製 業 記 印			SCALE	縮 小 率	REV.	PROJ.
			A3 1/3		02	公津の社複合施設建設工事(建築工事)
			DATE	2012.08.24		SUBJECT
						B-113/114/123/129/C-102 図書館 OPAC台取付側板詳細図-2

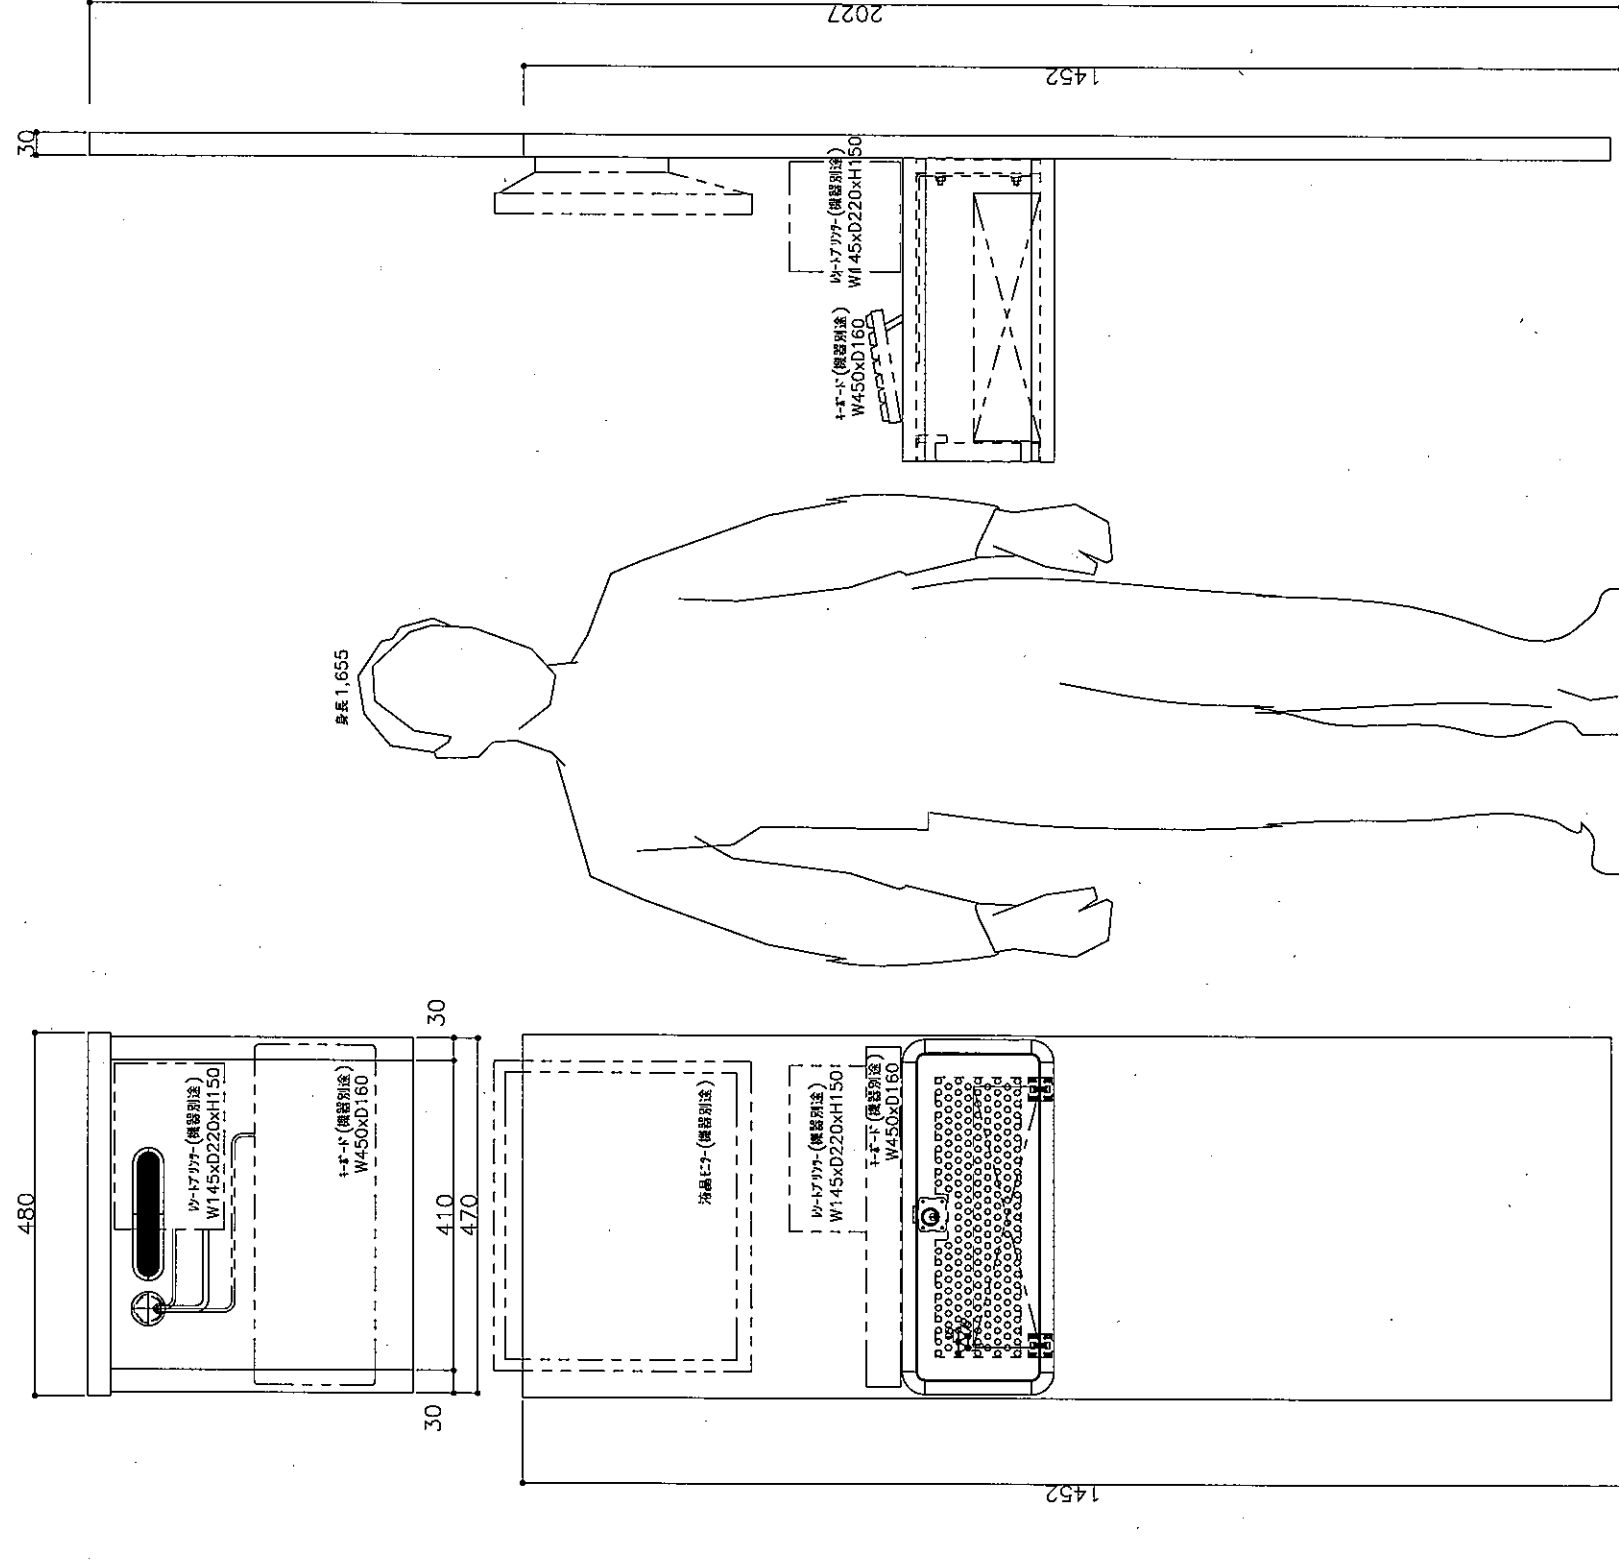
2012.09.05 側板厚み変更・OPAC台取付方法変更
 2012.10.03 背景金物訂正
 2012.10.11 有効寸法追記・開閉時丁番
 2012.10.18 パンチン 意匠変更・機器記入
